## INFORME DE AUDITORÍA AMBIENTAL

RE-GA-802-C52-  
20140605

## C/52: Construcción de los accesos al nuevo puente sobre el Río Santa Lucía, en la Ruta N° 11

Ilustración 3: Tramo de obras, caminos de servicio que aún no fueron eliminados (anaranjado) y puntos destacados

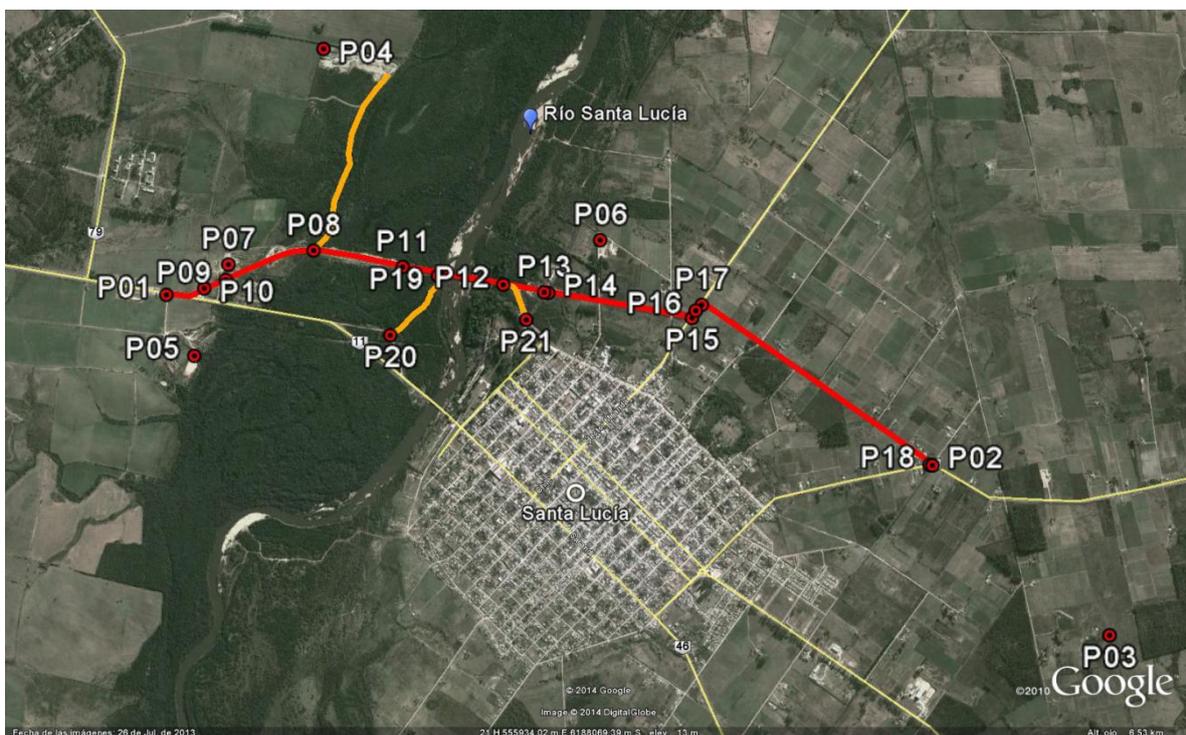
ID:07	Coordenadas UTM (X – Y)		Progresiva: NA	Tipo de NC: N° 2
	NA	NA	Código del hallazgo: PF-10	
<b>Descripción:</b> Permanecen los 3 caminos de servicio: 1) acceso a zona debajo del puente y 2) acceso a cantera de limo, ambos en San José, y 3) acceso a cabecera por el sur en Canelones ( <i>Ilustración 3 e Ilustración 4</i> ) sin haber sido eliminados, descompactados ni restaurados, permitiendo en tránsito de quienes hacen leña en el monte nativo, juntan arena y ensucian con residuos, contraviniendo los puntos 8.2, 9.3, 9.4, 9.8 y 16.3 del Manual Ambiental de la DNV.				
<b>Evidencia (Foto, documento, comunicación personal):</b> <i>Ilustración 7, Ilustración 8, Ilustración 19, Ilustración 23, Ilustración 32, Ilustración 34</i>

Ilustración 16: Restos de mezcla asfáltica caídos debajo de la pasarela del ferrocarril en progresiva 83K595 a (+)

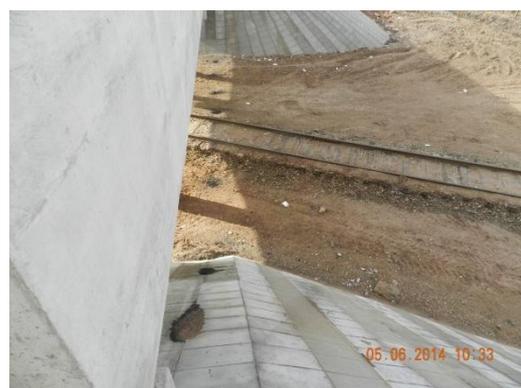
ID:04	Coordenadas UTM (X – Y)		Progresiva: 83K595 a (+)
	555585	6188590	Código del hallazgo: PF10 y RS-3

**Descripción:**  
No se ha recuperado el perfil a los lados de la vía del ferrocarril dejándola sin calce, hay restos de mezcla asfáltica y no se ha restaurado el terreno contraviniendo los puntos 9.2, 9.3, 12.1,16.3 y 18.4 del Manual Ambiental de la DNV.
